审图常见问题解析

主办单位 北京市规划和自然资源委员会

2024年4月 总第9期

图1 地下一层厨房和餐厅平面

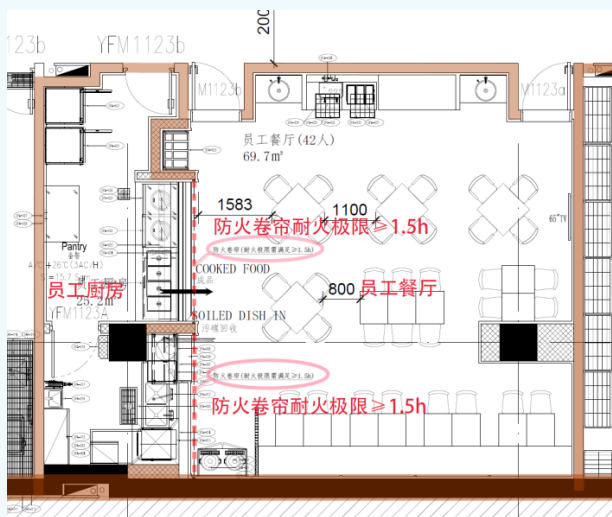
某公建员工厨房的耐火极限2.0h的防火隔墙，在员工餐厅一侧开洞，每个洞口长3m，采用耐火极限1.5h防火卷帘分隔，不符合规范要求（见图1）。

本项目厨房防火隔墙耐火极限为2.0h，替代此处墙体的防火卷帘也应具备不低于2.0h的耐火极限，因此采用1.5h耐火极限的防火卷帘不符合规范要求。

防火卷帘耐火极限应与所设置部位的防火隔墙的耐火极限一致。本项目厨房隔墙位置的防火卷帘耐火极限应提高到不低于2.0h。

图2 地下一层通风平面(局部)

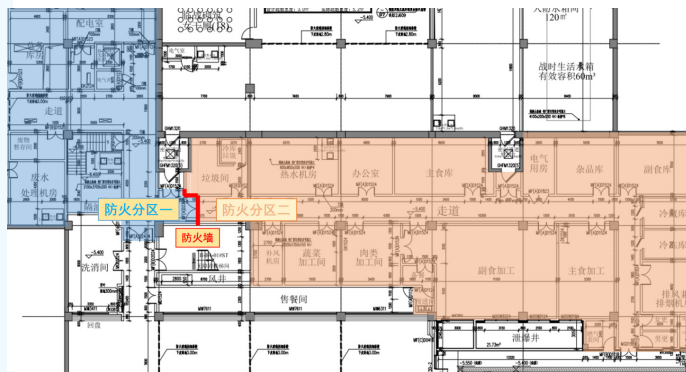
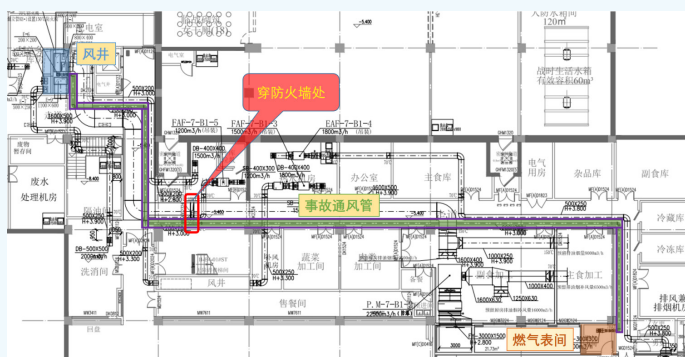
地下一层划分为多个防火分区（见图1），防火分区二中的厨房使用燃气，设有燃气表间，沿厨房走道敷设的燃气表间的事故排风系统管道穿过防火墙接至防火分区一中的竖井，见图2。

排出含有可燃气体的燃气表间事故排风管道不应穿过防火墙，以保证防火墙等防火分隔的有效性，防止通过排风管道将爆炸危险性场所的火灾或爆炸引至其他场所。

燃气表间事故通风管可就近接至室外安全地点。(远离人员经常或通行的地点、远离附近窗户、室门。)

图1 配电系统图一

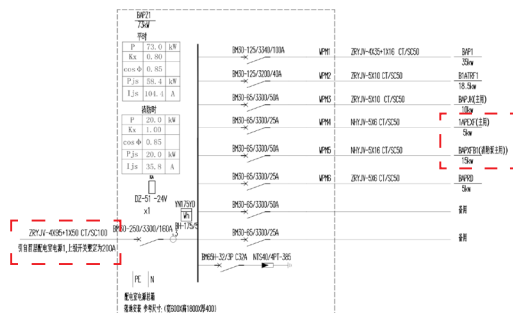
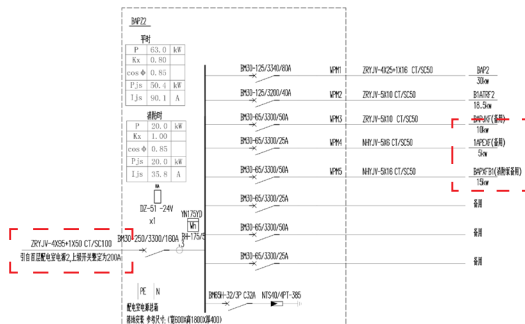
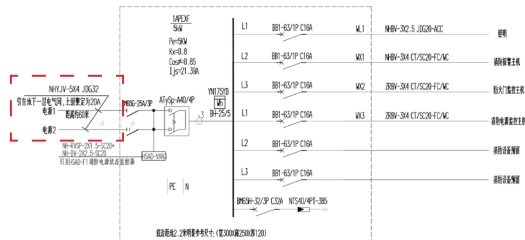
消防控制室配电箱未采用专用的供电回路，违反了《建筑防火通用规范》GB 55037-2022第10.1.5条：“建筑内的消防用电设备应采用专用的供电回路……”的规定(见图1~图3)。

消防水泵房配电存在同样问题。

本项目总配电室设置在首层，消防电源与非消防电源出线回路的分界点应为首层配电室的低压配电柜出线处，消防控制室、消防水泵房电源应由低压配电柜（光、力柜）直接供电，设计图纸中上述消防电源由人防配电柜供电，违反了《建筑防火通用规范》第10.1.5条的规定。

图1 首层平面图

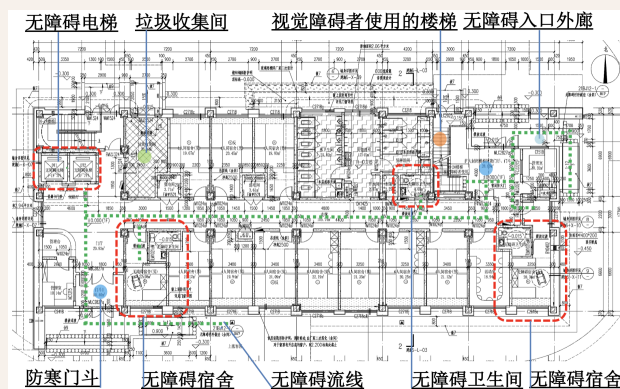
宿舍的无障碍设计充分合理。首层两个无障碍入口上方分别设置了宽大的雨篷和外廊,既能够有效防止上空坠物,也能够雨雪天气为出入的人群提供过渡空

间,避免出入口地面湿滑带来的危险。而且每个无障碍主入口都考虑了寒冷地区的特点,设置了防寒门斗(《宿舍、旅馆建筑项目规范》第2.0.19条),以保障良好的室内环境(见图1)。

《宿舍、旅馆建筑项目规范》第2.0.18条规定：“宿舍和旅馆应设置垃圾收集间……”，本条属于新增的强制性条款，也是设计师容易忽略的设计内容，本项目垃圾间设于首层北侧，满足垃圾分类储存的要求，并设有单独货运口，有良好的通风措施，地面、墙面采用了易清洁防水面砖（见图1）。

图2 无障碍宿舍详图

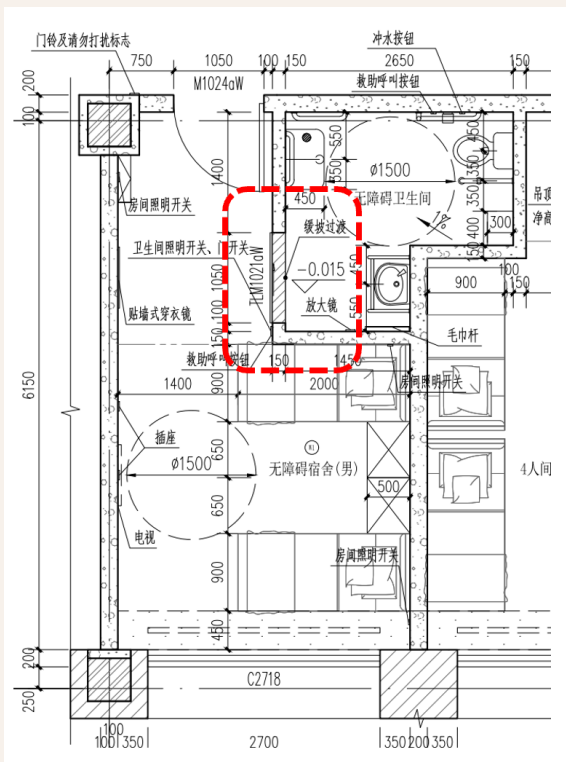
室内无障碍流线连贯并合理设置了无障碍电梯、无障碍卫生间、无障碍宿舍等。无障碍宿舍设于首层门厅附近,便于到达的位置(见图1)。《宿舍、旅馆建筑项目规范》第3.1.4条:“……无障碍居室其数量应符合下列100套居室以下的宿舍项目,至少应设置1套无障碍居室……”,本项共设宿舍114间,首层设置2套无障碍居室,无障碍宿舍保证人员活动空间应保证轮椅进出,内部设直径不小于1.50m的轮椅回转空间,卫生间设置了水平滑动式门等,居室与卫生间15mm地面高差采用缓坡过渡(见图2)。

图3 视觉障碍者使用的楼梯详图

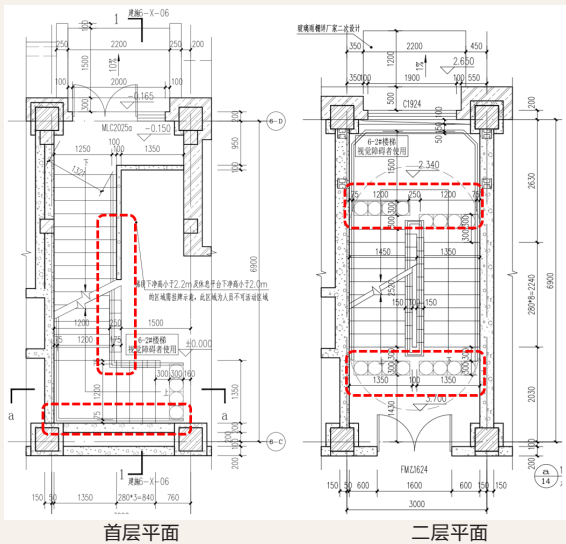
依据《宿舍、旅馆建筑项目规范》第2.0.6条,宿舍设置了视觉障碍者使用的楼梯,楼梯详图细致的表达了与梯段的宽度相对应的提示盲道,整个楼梯在两侧设置连贯扶手等细节设计(见图3)。

图4 2-6层宿舍与楼电梯相邻的宿舍双墙隔声处理

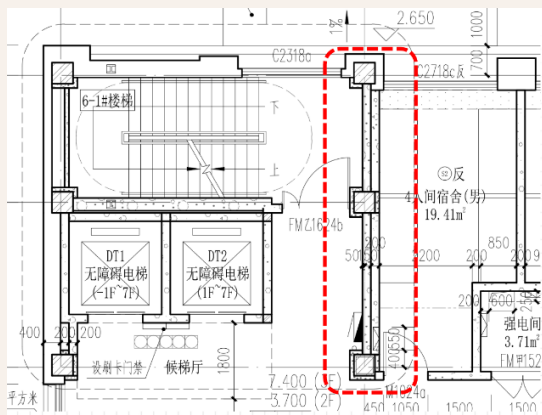
(客房)贴邻电梯井道、设备机房、公共楼梯间、公用盥洗室、公用厕所、公共浴室、公用洗衣房等有噪声或振动的房间时,应采取有效的隔声、减振、降噪措施”。电梯井道内产生的振动和撞击声对居住者的干扰很大,项目平面布置中将电梯这个噪声源尽量远离居室,当宿舍与公共楼梯间、卫生间不可避免贴临时,在满足隔声要求的情况下,采取加厚墙体的隔声、减振等增强措施(见图4)。此外《宿舍、旅馆建筑项目规范》第2.0.8条:“贴邻公用盥洗室、公用厕所、卫生间等用水房间的居室、储藏室应在相邻墙体的迎水面做防潮或防水处理。”材料做法在宿舍相邻墙体做了防水处理,并采用防水面砖墙面,楼地面采用防滑地砖,防止水湿滑而致人滑倒摔伤事故的频频发生。良好的防水措施保证这些与卫生间贴邻的宿舍居住环境,保障人身健康(见图5)。

图2 屋面结构荷载分布平面图(主会场局部放大)

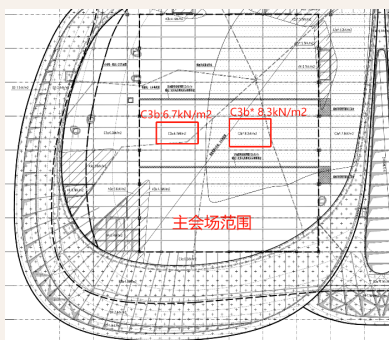
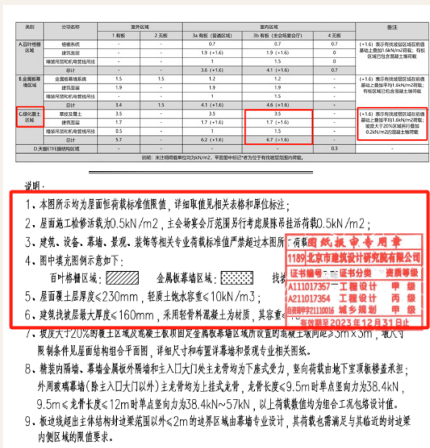
各层荷载分布图分区详尽表述各板块楼面恒活荷载,保证计算原始荷载取值的正确性,有助于设计校审,同时也避免施工超载,以保证建筑物全寿命周期的结构安全,屋面结构荷载分布平面图(主会场局部放大)见图2,屋面结构荷载分布图取值列表及说明见图3。

针对复杂建筑功能,设计团队细化原始荷载取值和基本设计参数,不仅仅在结构总说明中注明主要楼屋面活荷载取值,还完善施工图技术文件,施工图增加了各层顶板荷载分布平面图。

图1 地下一层消防给排水平面图(局部)

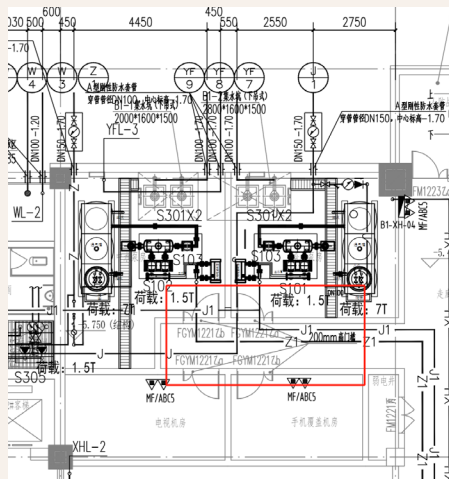
图纸中清晰表达给水泵房防淹设施,见图1。

间、给水泵房应满足设备安装、运行、围护和检修要求,应具备可靠的防淹和排水设施。本工程给水泵房门口设置了200mm高的挡水板,可以有效的阻挡泵房外面的水进入,并在给水泵房内设置排水沟和集水坑等排水设施,做法表达清晰,满足《建筑给水排水与节水通用规范》GB 55020-2021第3.3.4条规定。

图1 首层供暖平面图

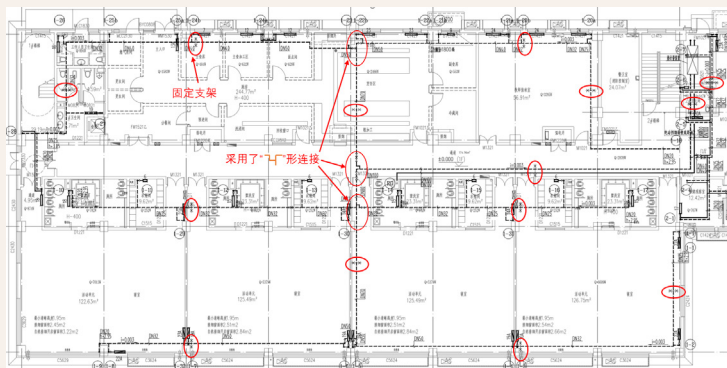
本项目采用上供下回双管式散热器集中供暖系统，异程布置，供暖管道充分利用自然补偿措施，固定支架设置完整、合理。以下是图纸内容，见图1。

该案例供暖管道布置时采用了“L”形连接方式，这是供暖管道分支处的正确连接方式，保证了供暖管道的安全，充分利用了自然补偿措施，且固定支架设置到位。

图1 配电干线系统图(局部)

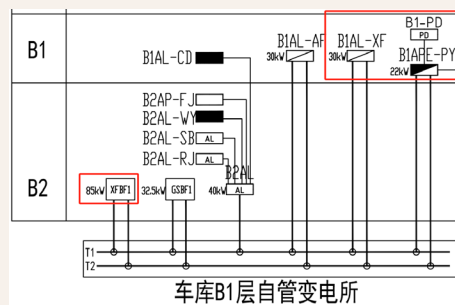
本子项中为整个项目服务的消防控制室、消防水泵房为一级负荷,为本子项建筑服务的消防风机等为二级负荷,消防用电设备均采用专用供电回路,配电系统设计合理,图纸如下:

自管变电所不同变压器的低压母线段引来双重电源配电,并在配电线路的最末一级配电箱内设置自动切换装置,见图1。

本工程子项建筑与变电所内部连通共用地下室,消防水泵房、消防控制室、消防风机等消防配电箱(柜)均由车库B1层自管变电所不同变压器的低压母线段引来双重电源配电,设计师对于该条款执行较到位,在满足规范要求的基础上,图纸表达清晰明确,设计说明、配电干线系统图、配电箱系统图及配电平面图也有详细表达,满足相关规范的要求。
